DODATEK Č. 6 KE SMLOUVĚ O DÍLO ZE DNE 12. 11. 2021
ev. č. objednatele: 62-2-7691/2021
č. zhotovitele: 21 1 11 25

a) Změnový list č. 17-29

Předmět díla:	Nová hasičská stanice Rosice, 62-2-7691/2021		
Objekt:	SO 01 - Objekt stanice HZS		
Objednatel:	Hasičský záchranný sbor Jihomoravského kraje, Zubatého 685/1, 614 00 Brno-Zábřovice		
Zhotovitel:	ESOX, spol. s r.o., Libušina třída 23, 623 00 Brno		
TDI:	ASTEX, spol. s r.o. [redacted]		
Projektant:	HUTNÍ PROJEKT Frýdek-Místek a.s. [redacted]		
Popis změny: Logo na fasádě Na základě požadavku investora je logo v rámci fasádní omítky nahrazeno lepeným přisazeným logem z materiálu Master Bond			
údaje o změně	Změnu vyvolal:	Investor	
	Jedná se o změnu: (zaškrtnout)	rozšíření předmětu díla, kterou se zvyšuje cena díla	
		úprava předmětu díla s vlivem na cenu díla	x
		§ 222 odst. 6 ZZVZ - nepředvídatelné práce	
	Způsob projekčního řešení změny: (zaškrtnout)	zápis do SD (deníku změn)	x
		dodatek k PD	
		dokumentace skut.provedení	x
jiné			
údaje o ceně díla	ocenění změny předložil: Zhotovitel	Cenový nárůst za změnový list bez DPH

SO01 NOVÝ OBJEKT HZS
PŮDORYS 1.NP - SPÁROREZ DLAŽBY 300/300mm
1:100

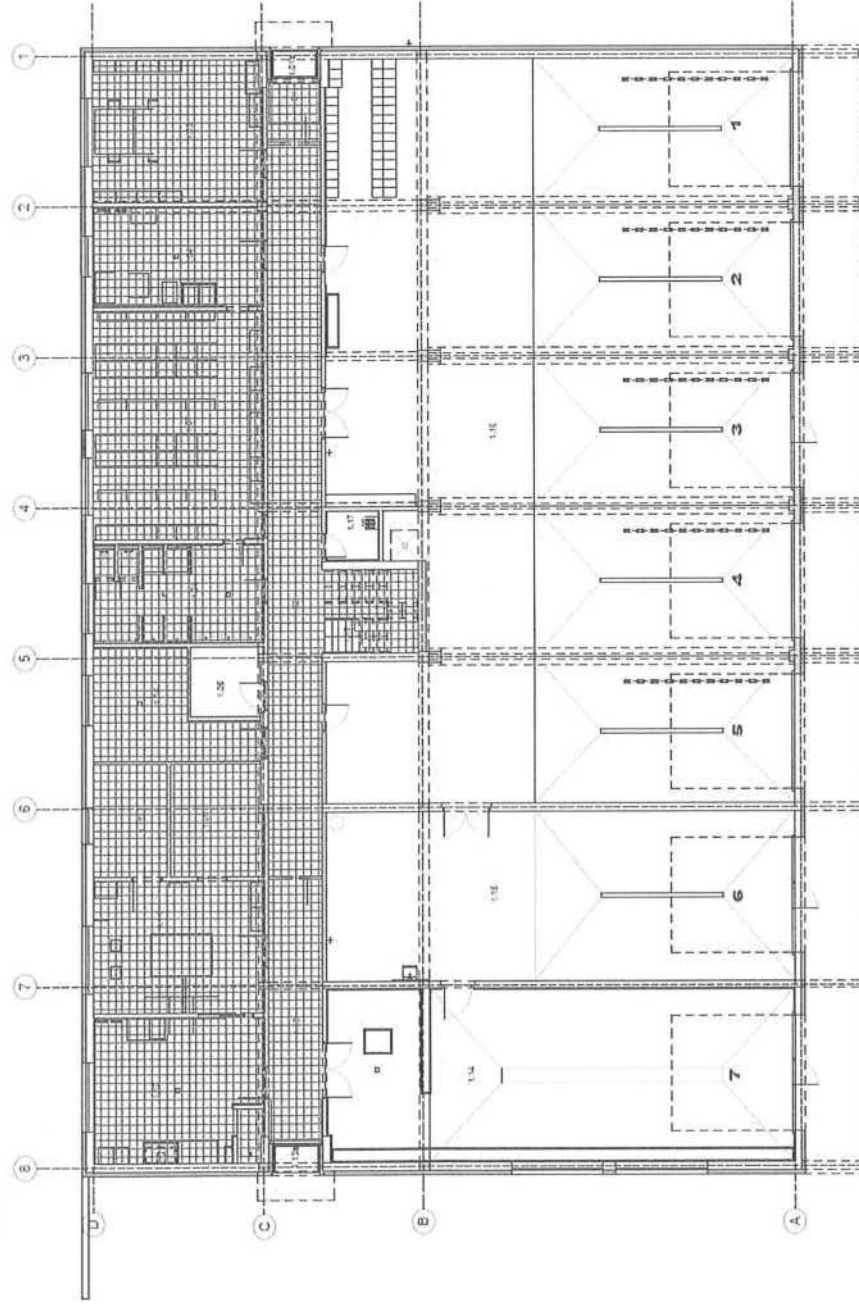
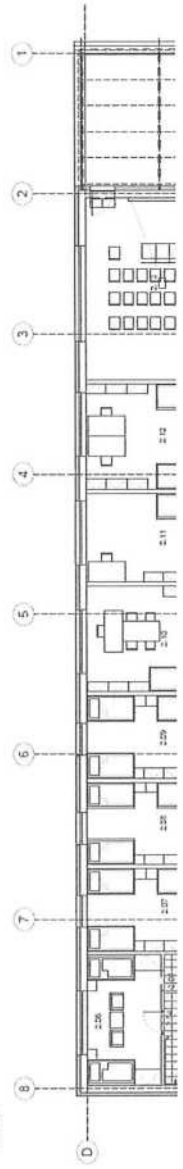
Změnový list č. 22

náklady na změnu bez DPH	57 932,05 Kč	0,08%
	Výše DPH sazba: 21%	12 165,73 Kč	
	náklady na změnu vč. DPH	70 097,78 Kč	
	Cena díla bez DPH (dle SOD)	73 500 665,41 Kč	
Změny dle § 222 ZZVZ	Měněpráce celkem bez DPH	-50 647,79 Kč	-0,07%
	Vícepráce celkem bez DPH	108 579,84 Kč	0,15%
	Vícepráce + měněpráce celkem	57 932,05 Kč	0,08%
termíny	Termín realizace změny:	12/2022	
	Vliv změny na termín dokončení díla:	nemá	
odsouhlasení změny	Změnu odsouhlasil:	[redacted]	
	Zhotovitel (stavbyvedoucí):		
	Zhotovitel (statutární zástupce):		
	TDI:		
	Projektant:		
	Objednatel (statutární zástupce):		
přílohy	Přílohy:	[redacted]	
	Rozpočet ke Změnovému listu č.22		
	Půdorys 1NP_spárořez		
	Půdorys 2NP_spárořez
